**Statutární město Ostrava,
městský obvod Slezská Ostrava**

„Rekonstrukce bývalého učitelského domu Škrobálkova 291/49“

**SDĚLENÍ ZADAVATELE O PRODLOUŽENÍ LHŮTY PRO PODÁNÍ NABÍDEK,
O USKUTEČNĚNÍ PROHLÍDKY MÍSTA PLNĚNÍ
A ŽÁDOSTÍ O VYSVĚTLENÍ ZADÁVACÍ DOKUMENTACE č. 2 -14, 16-25**

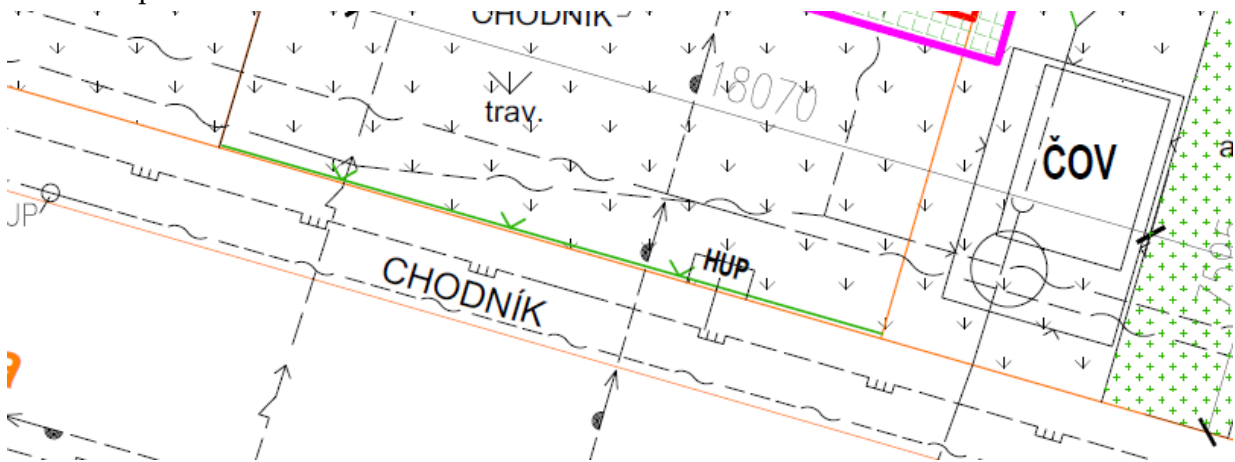
V příloze ZD č. 4 – Projektová dokumentace, je ve výkresu KLEMPIR k výše uvedeným odkazům uvedeno:

Toto je uvedeno na str. 13 STZ:

Klempířské prvky (lemování, atiky, žlaby, svody atd.) jsou z pozinkovaných plechů, rovněž za hranici životnosti. Ve střešním plášti jsou prostupy pro cihelné komíny, odvětrávací komínky a půdní prosvětlovací okýnka – výlezy. Nové budou klempířské prvky z polakovaných hliníkových plechů.

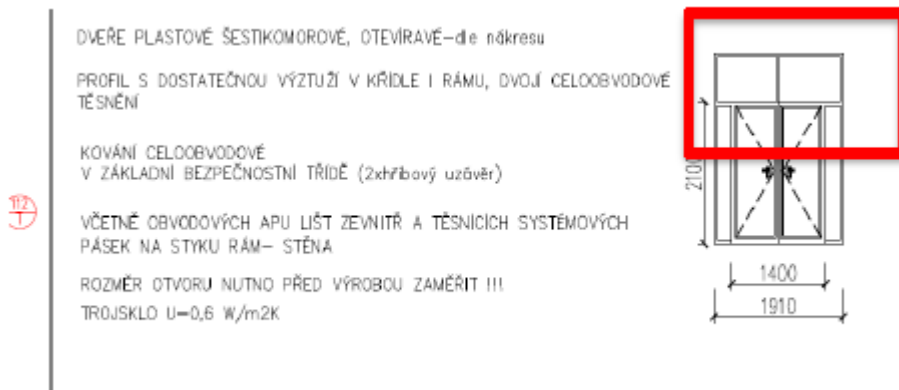
Ve výpisu prvků otvorových výplní u oken, chybí celkové výšky prvků, není patrné, jak vysoký je nadsvětlík.

Prosíme o doplnění u prvků:

112T
